**PARCELLES AS1019 ET AS1021
SECTEUR CABASSOU A REMIRE-MONTJOLY**
Dossier de déclaration Loi sur l'eau

Juillet 2022 – Version A0

Titre : **Compléments n°1 suite à la demande cas par cas – Aménagement des parcelles AS1019 et AS1021 – Secteur Cabassou à Rémire-Montjoly**

Fig. 2 – Carte du PLU sur l'emprise de la zone du projet

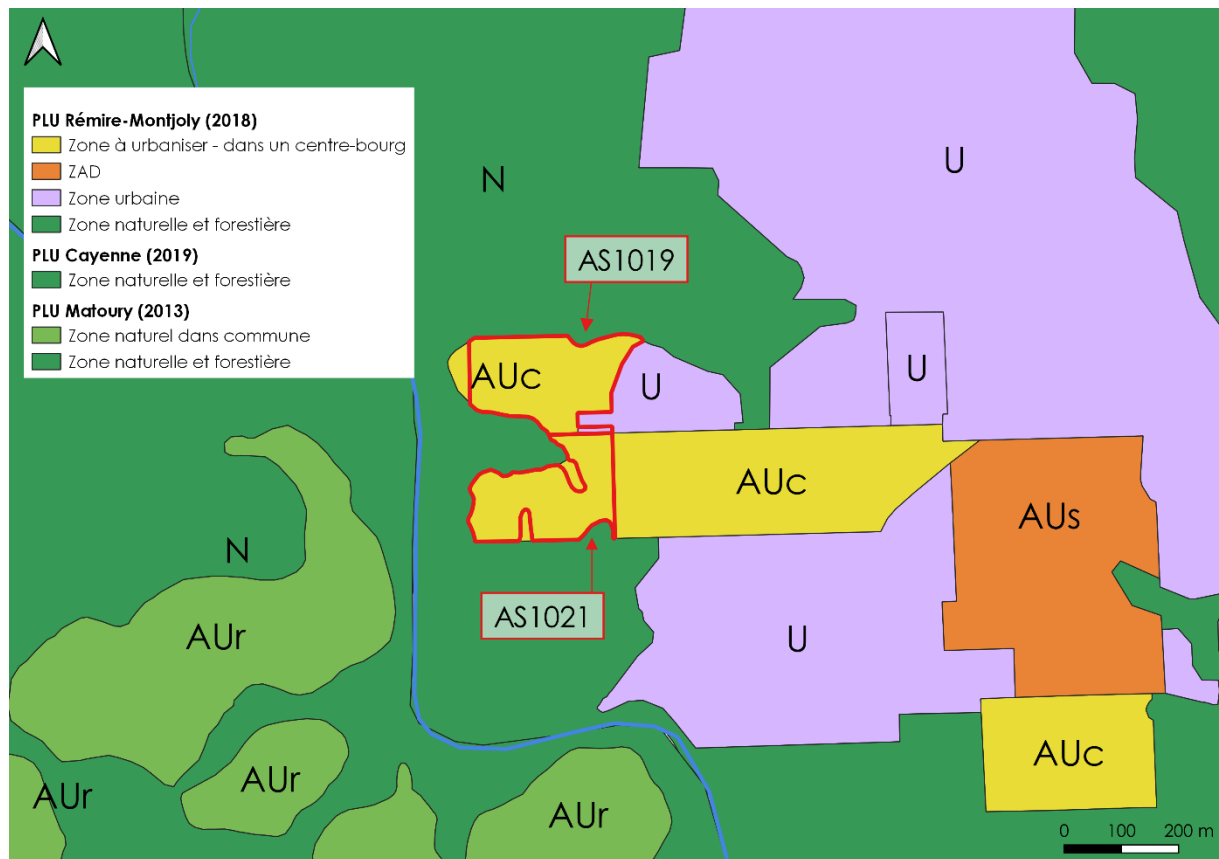
Enfin, après vérification, si la parcelle AS 1021 se situe en zone AU du Plan Local d'Urbanisme (PLU) de la commune de Rémire-Montjoly (zone AU ou A destinée à être ouverte à l'urbanisation (Article R. 151-20 du Code de l'Urbanisme), la parcelle AS 1019, quant à elle, se situe en zone N. Or, en zone N, la norme est le principe d'inconstructibilité dans un but de sauvegarde du territoire. Toutefois, bien que réservée à des espaces naturels, la zone n'est pas incompatible avec la possibilité de construire (installations temporaires) mais toutes les installations ne peuvent pas y être implantées. Il convient que les éventuelles constructions s'intègrent dans des secteurs de taille et de capacité d'accueil limitées. De plus, ces constructions ne doivent pas porter atteinte ni à la préservation des sols agricoles et forestiers, ni à la sauvegarde des sites, milieux naturels et paysages.

Ci-dessous se trouve la carte du PLU 2018 de la commune de Remire-Montjoly. L'emprise du projet se trouve en zonage AUC c'est-à-dire en zone à urbaniser.
